江苏如东H7#海上风电场工程 一般变动环境影响分析

如东海翔海上风力发电有限公司

二〇二二年六月

图3.2-1 海上升压站一层总平面图

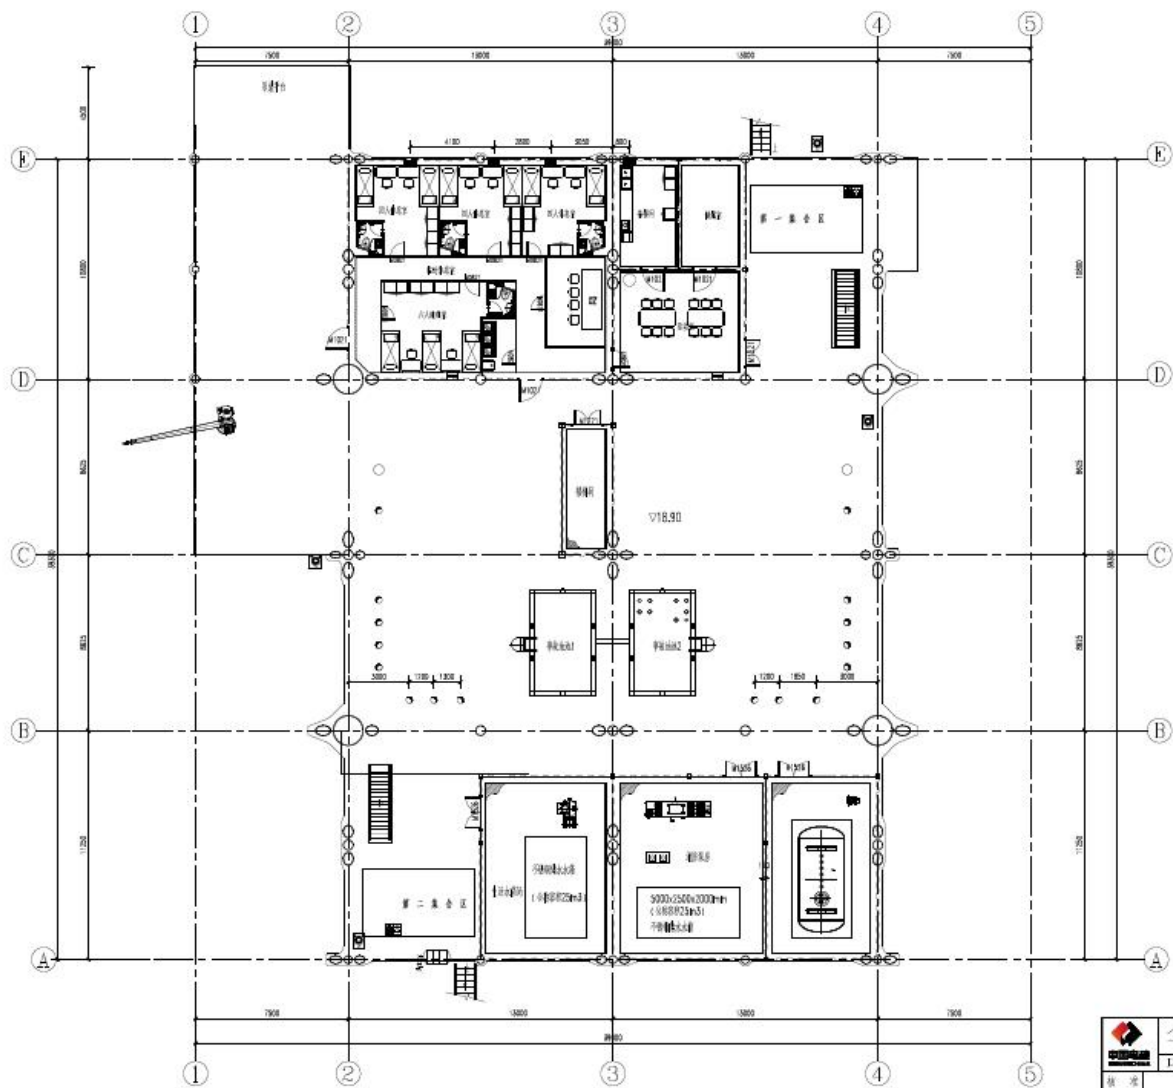
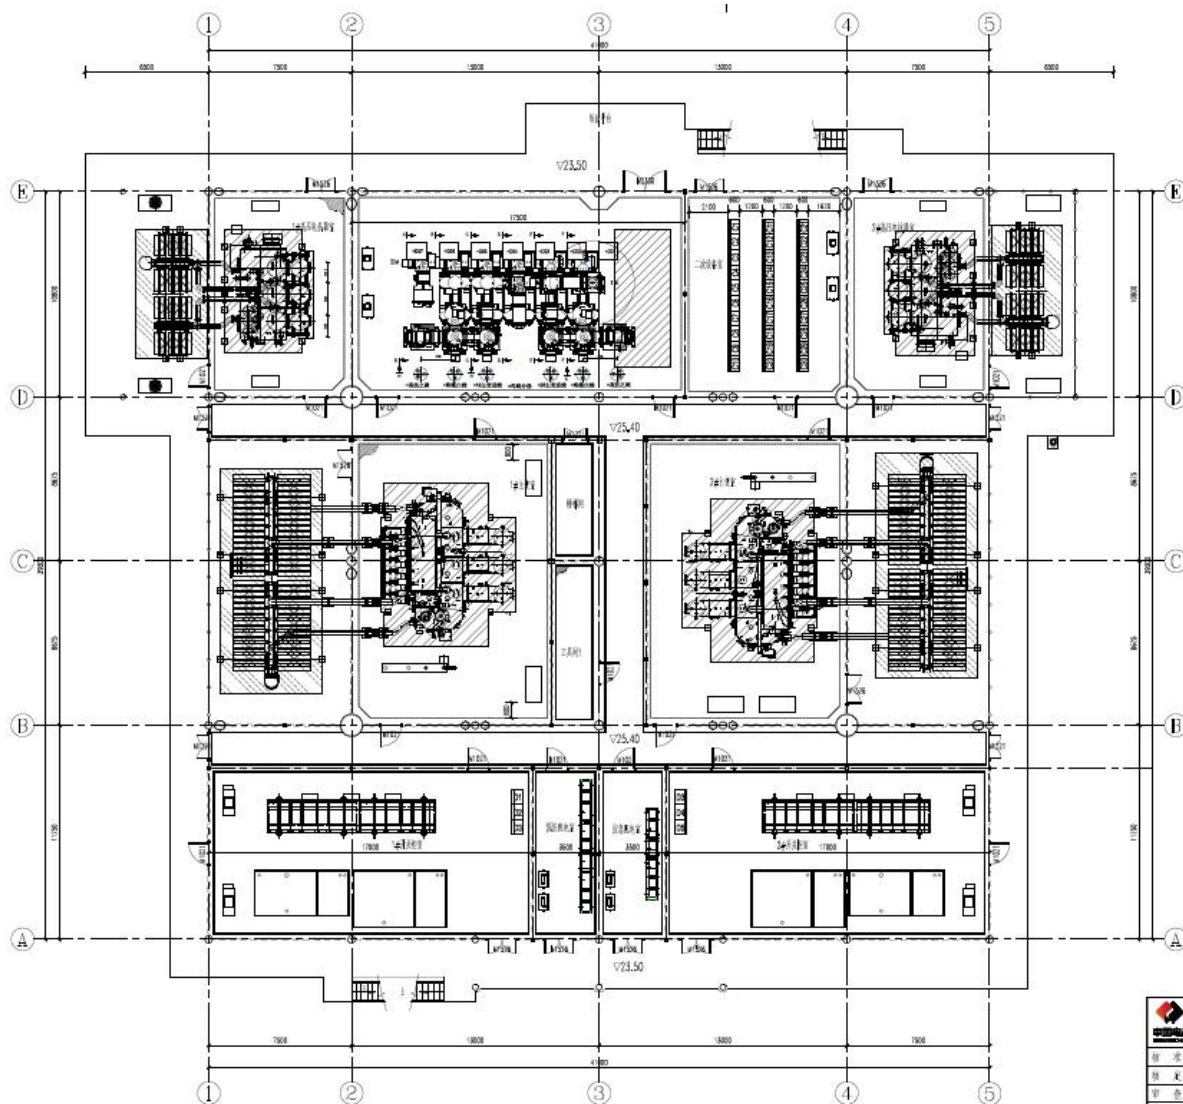
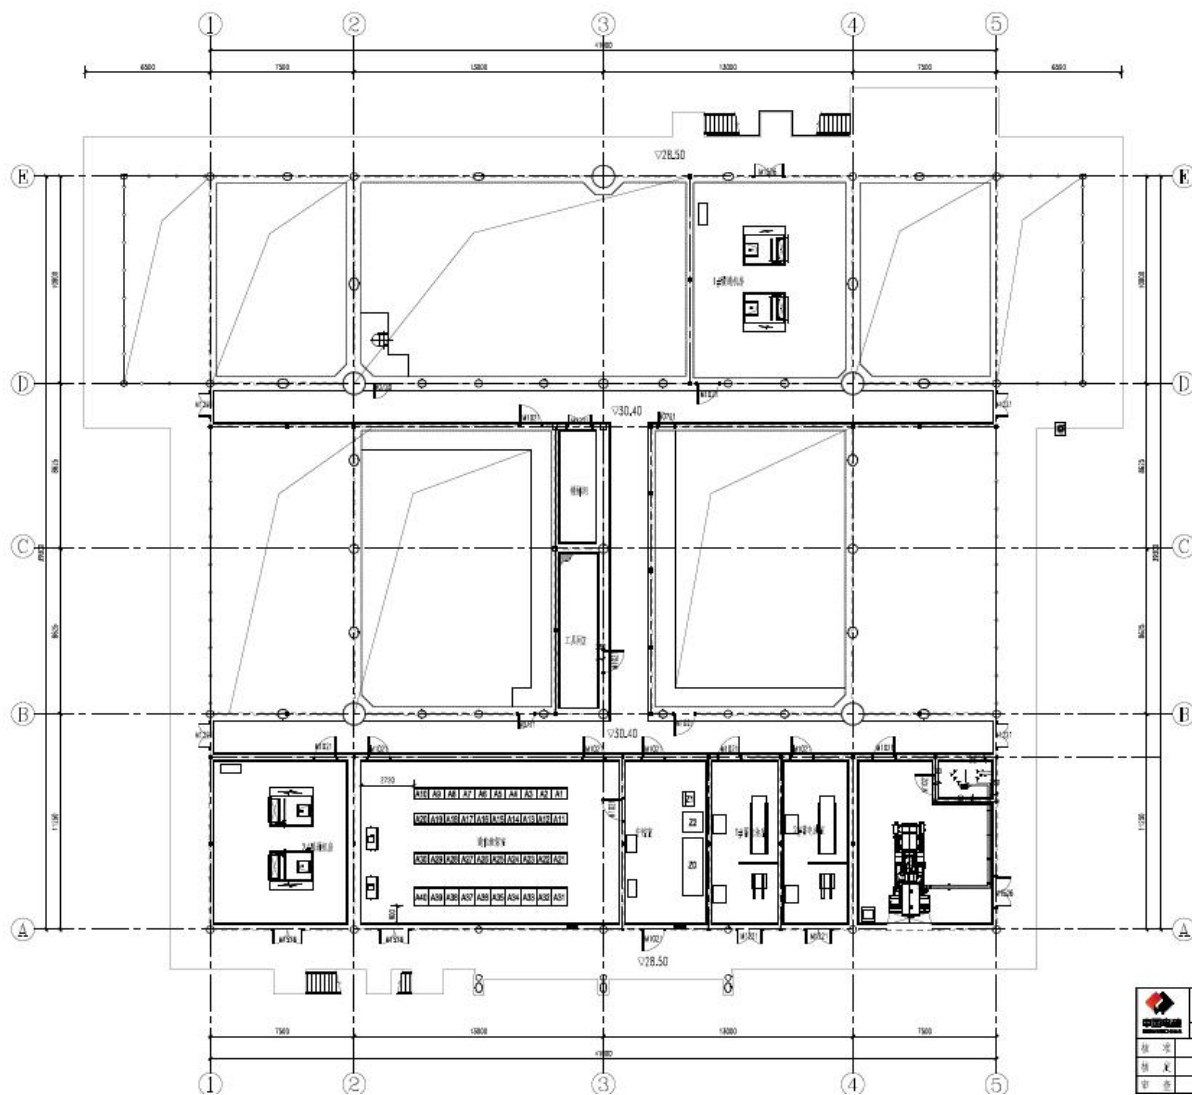
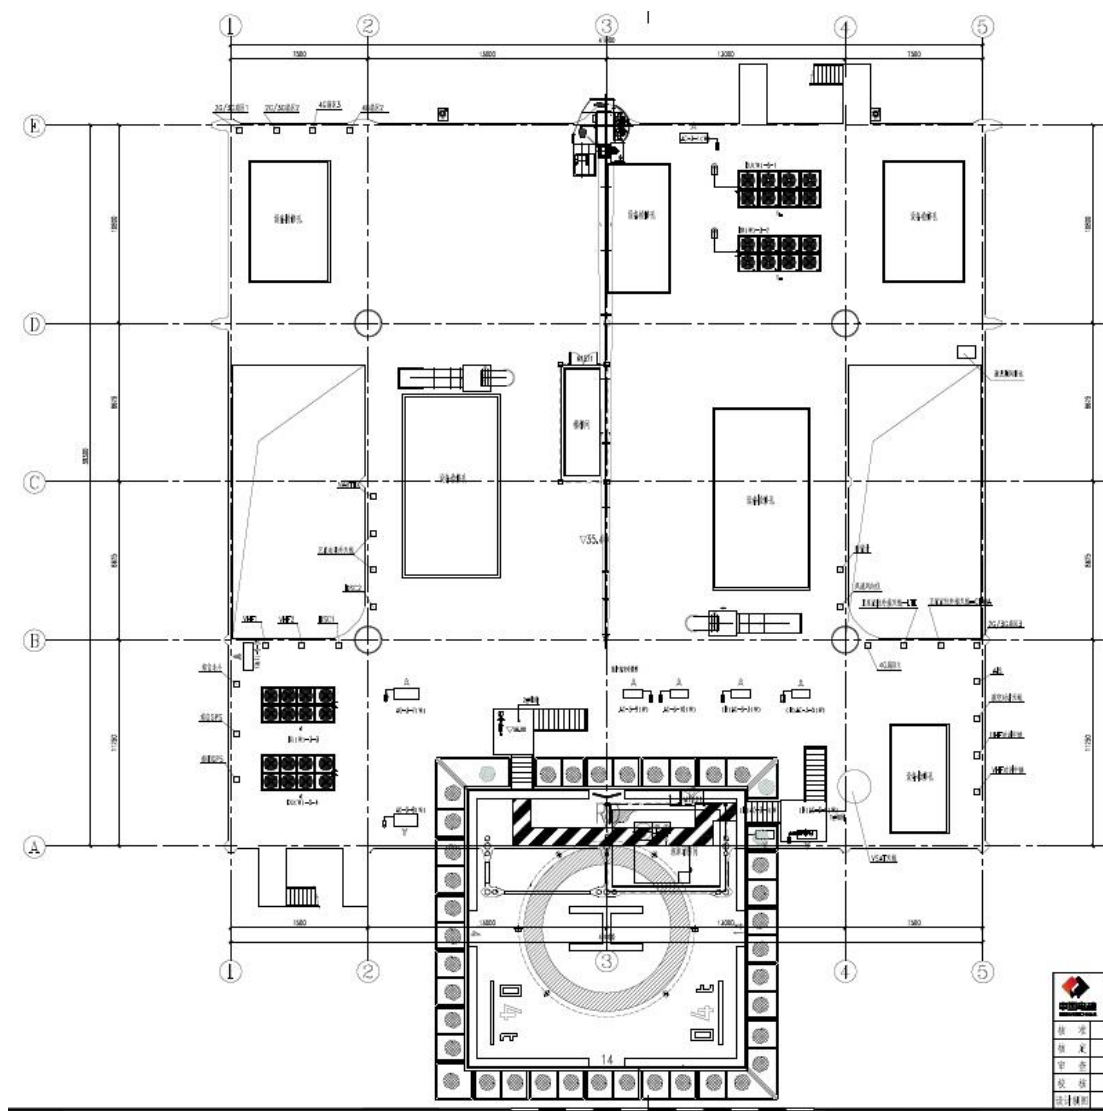
(1)海上升压站平面布置调整

实际建设情况：海上升压站采用整体式布置，包括上部结构和下部结构。下部结构采用导管架型式，并设置了4根钢管桩。上部结构拟整体安装，即整个升

压站包括其内部。的电气设备在陆上建造、组装后整体运输和安装。海上升压站为三层布置。一层(甲板层)底部高层位于极端高潮位下最大波高时波峰以上，一层靠近甲板边缘处布置有逃救生设施，主变下方布置事故油池，同时本层也作为电缆层使用。二层安装2台220/35kV主变压器，主变本体位于室内，散热器分体布置在外挑平台上；主变室一侧布置GIS室、高抗室；主变室另一侧布置低压配电室、40.5kV开关室。三层主要为主变室、GIS室、高抗室上空区域，并布置有通信继保室、蓄电池室、应急配电室和暖通机房。屋顶层布置柴油机。

变更说明：工程实施阶段，结合招标设备情况，对海上升压站总平面布置进行了优化设计，对配电室等房间进行了调整，优化后，整体布局更加合理，站内电缆、管路连接更加顺畅；柴油机调整至二层，降低了油泵扬程，运维期柴油补充更加便捷；屋顶增加了直升机平台，提供了更为便捷的平台登乘方式，也便于人员在紧急情况通过直升机逃生。

(2) 事故油罐容积调整

环评报告内容：为防止主变压器发生事故，本工程海上升压站设置一座容量为130m³的事故储油罐，以满足主变事故排油需要。

实际建设情况：海上升压站内一层设置了两座容量50m³的事故油罐，共100m³。

变更说明：根据2018年3月1日实施的《风电场工程110kV~220kV海上升压变电站设计规范》（NB/T 31115-2017）第8.0.7条：事故油罐收集装置容量应满足最大1台主变压器的排油量，本项目最大一台主变压器事故排放油量约60m³，并考虑事故下消防水量约20m³以及适度余量，本项目事故油罐总容积确定为不小于90m³，因此，事故油罐容量由130m³调整到2个50m³的事故油罐，满足主变事故排油需要。
